О разъяснении требований нормативных документов

Об определении расстояния (длины пути)
эвакуации от мест хранения автомобиля до двери
в лестничную клетку.

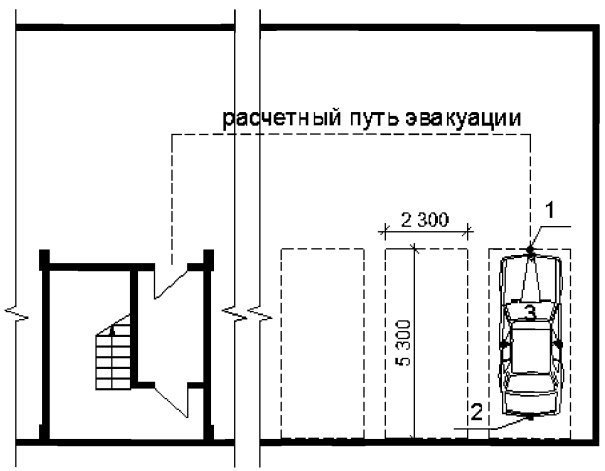
В связи с неоднократным и различным толкованием органами экспертизы проектной документации допустимого расстояния от наиболее удаленного места хранения до ближайшего эвакуационного выхода, прошу разъяснить от какой точки (поз. 1, 2, 3) следует принимать расчетный путь эвакуации (допустимое расстояние)?

В ответ на Ваш запрос сообщаю, что длину пути эвакуации в помещении хранения автомобилей необходимо измерять от наиболее удаленной точки наиболее удаленного машиноместа до ближайшего эвакуационного выхода из помещения хранения автомобилей.
